## DOSSIER D'APPROBATION DES PLANS

### GARE DE LA TINE ET VOIE DE GARAGE AU LANCIAU

#### Rapport d'examen GC

Mur MZ 25.030-MU-G-AV + Bâtiment technique

#### **Vérification de la paroi clouée km 24.921**

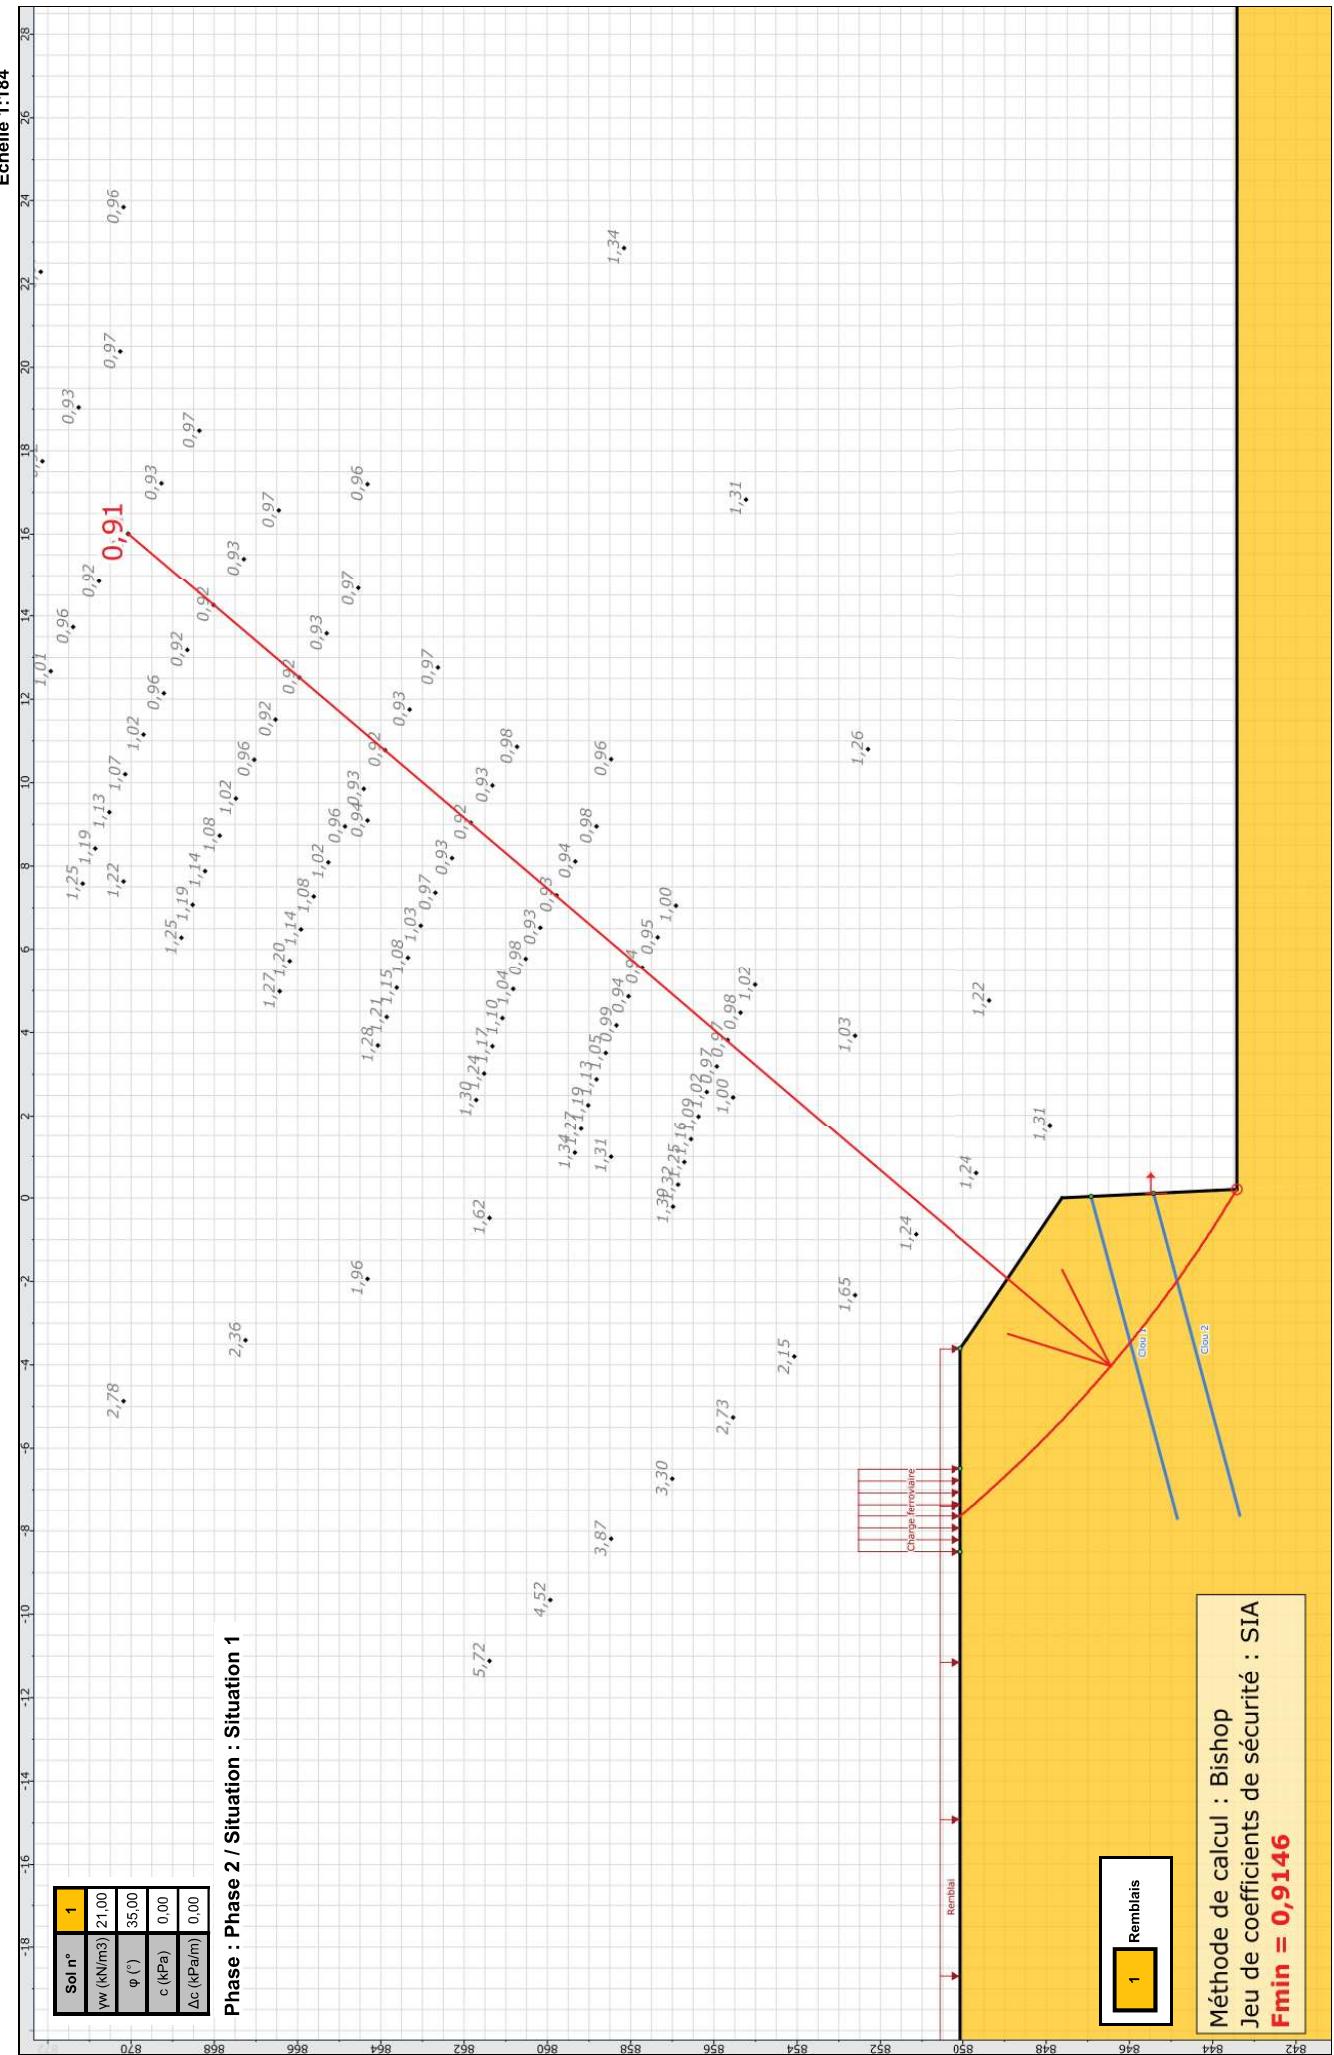
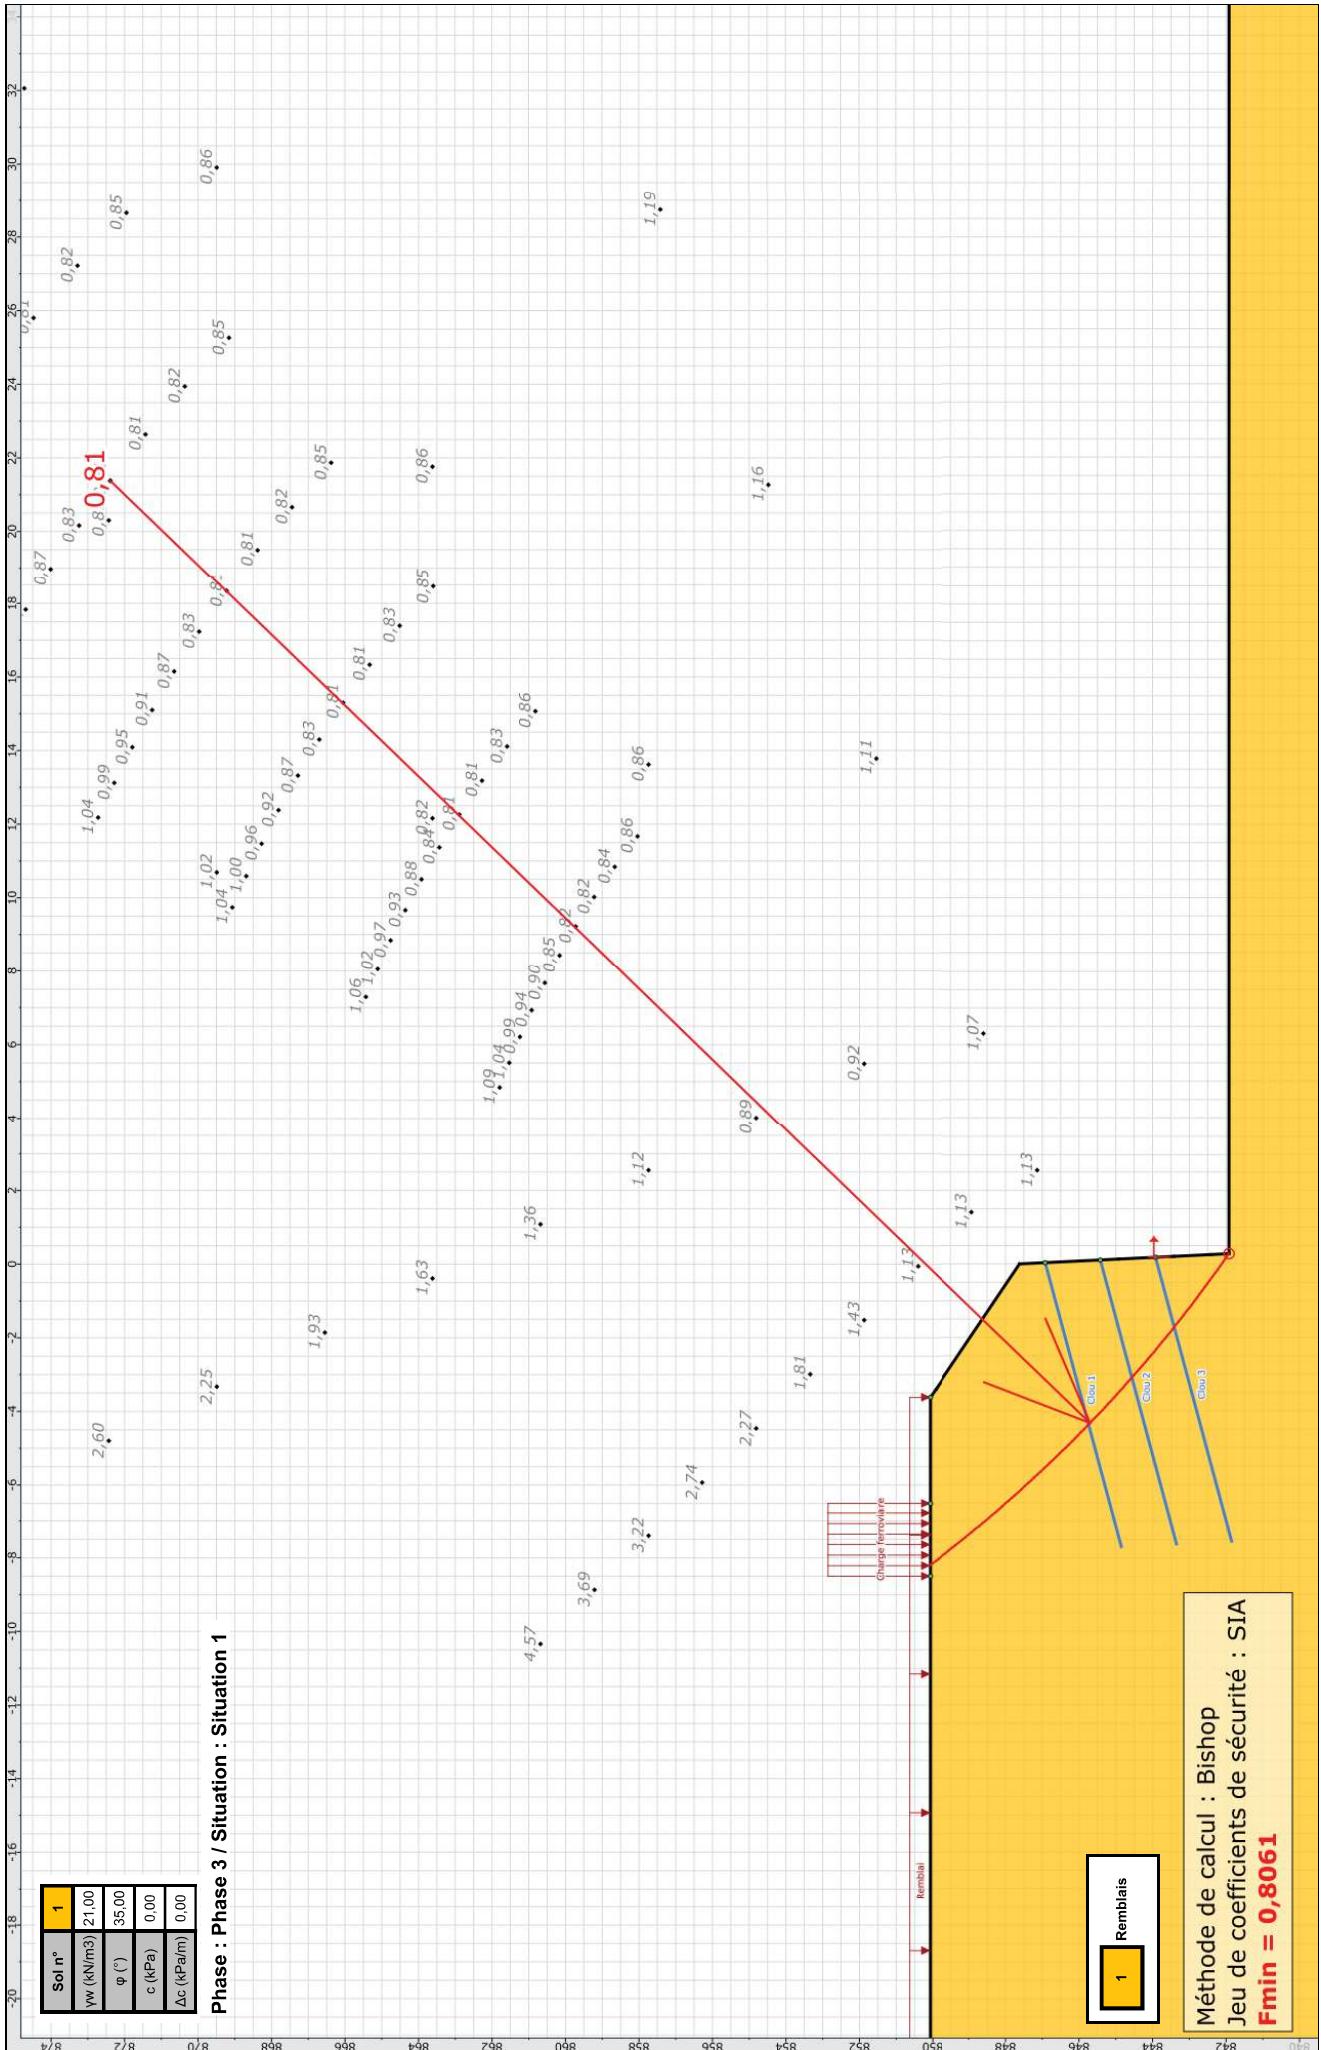
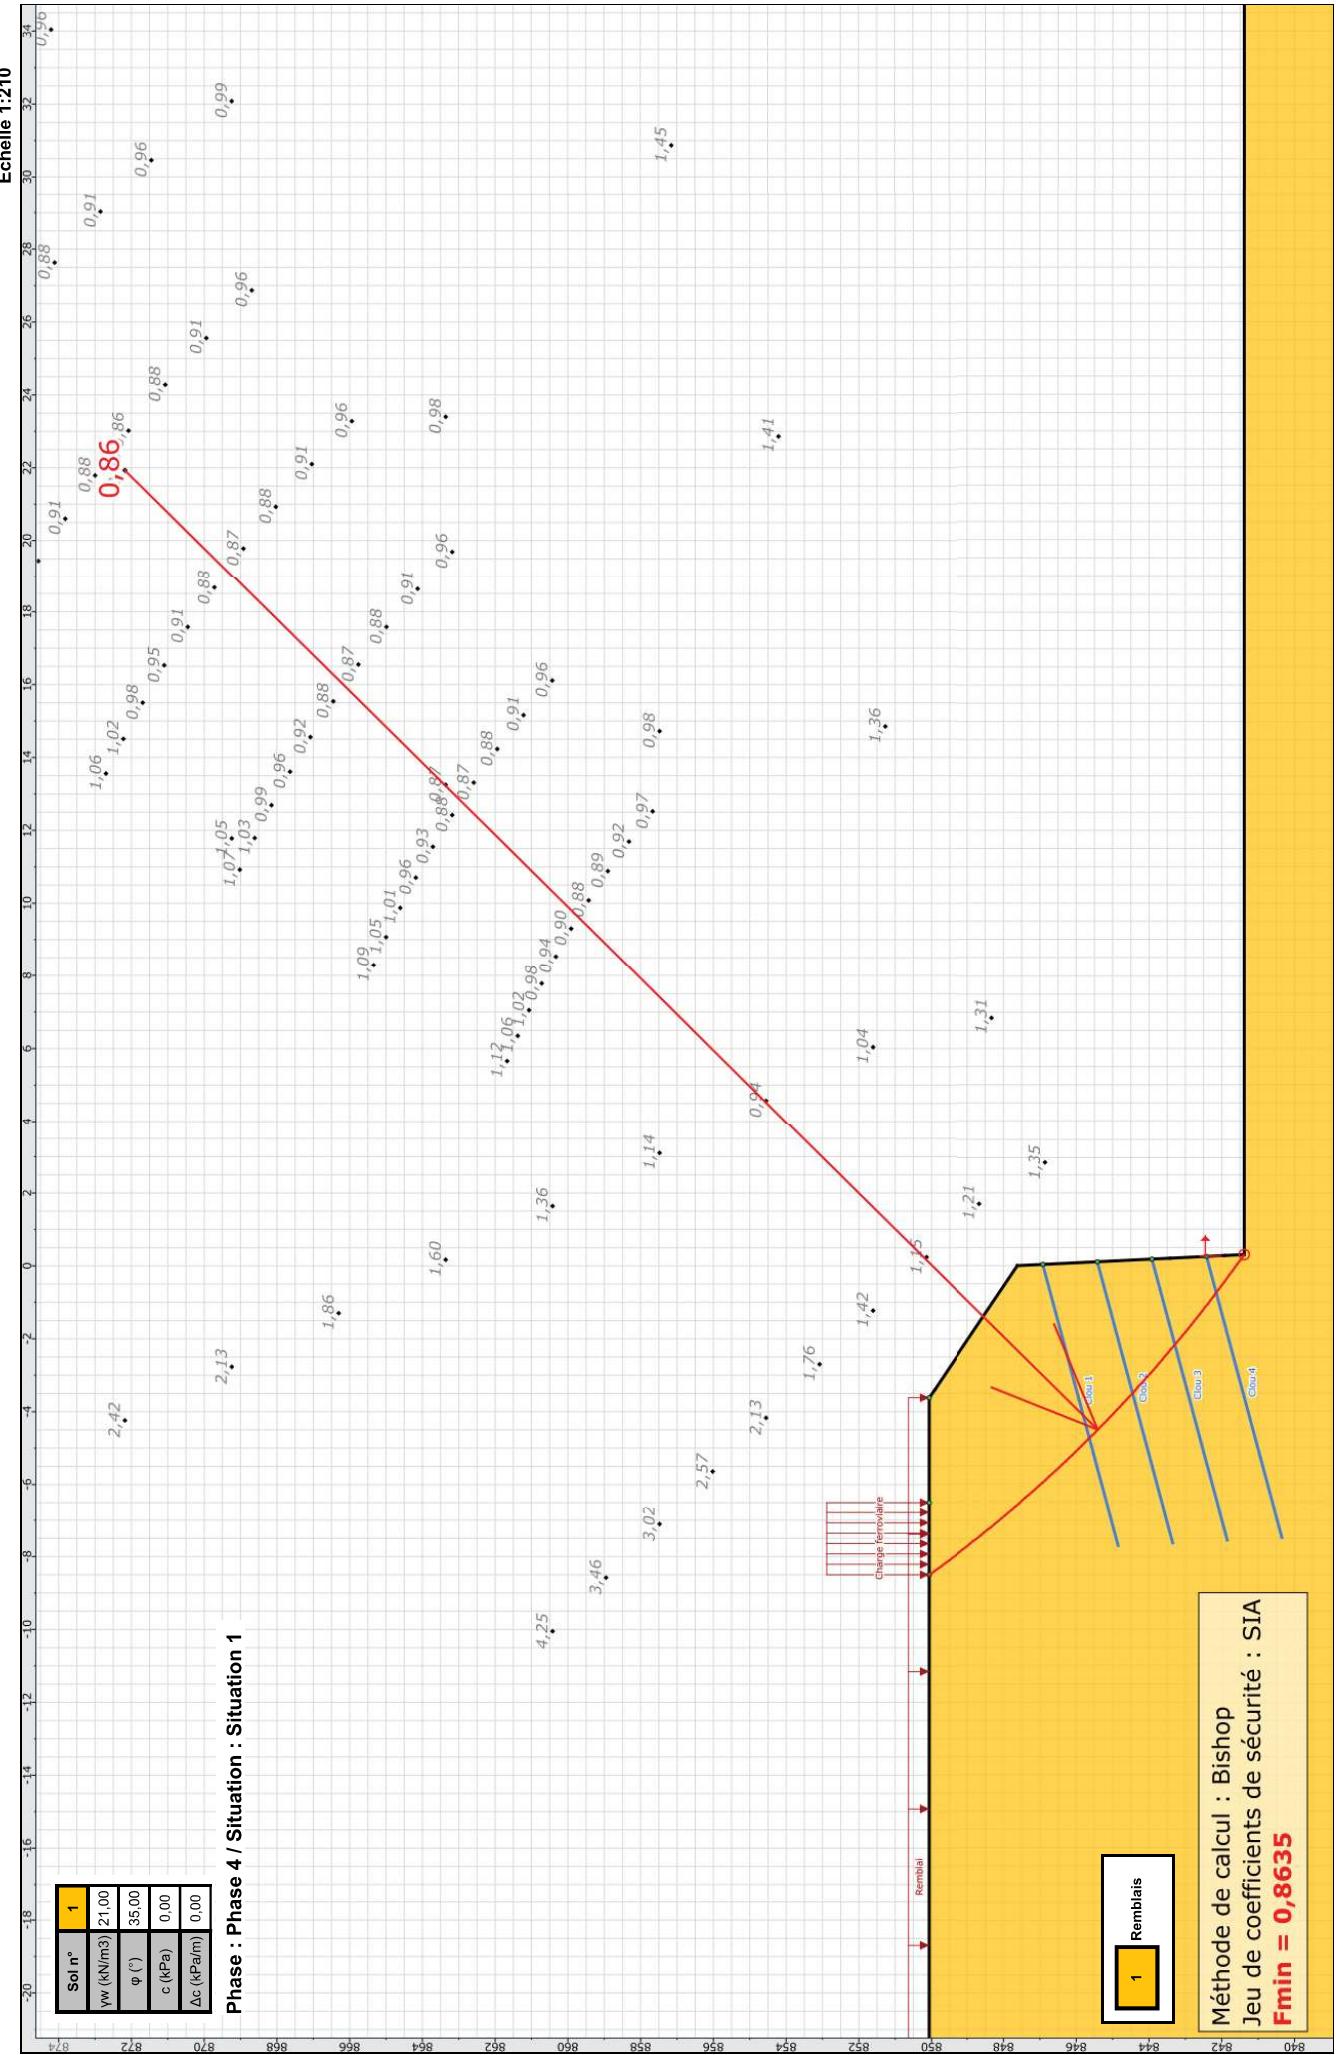
Degré de conformité :

$n = 0.81$  KO !

Le calcul de comparaison de la paroi clouée montre une résistance insuffisante du système considéré. Il est nécessaire que l'auteur de projet effectue un calcul par étape afin de contrôler que la sécurité structurale fonctionne pour chacune d'entre elle. Nous conseillons d'allonger les deux premiers rangs d'ancrage et d'augmenter le diamètre de forage des clous.

**Le calcul de comparaison n'a pas été mis à jour. Avec une hauteur plus faible d'excavation (suppression de la charge de remblais considérée par l'expert) un facteur de sécurité supérieur à 1.0 devrait être obtenu. Le calcul par étapes de l'auteur du projet doit néanmoins être détaillé pour chacune des phases.**
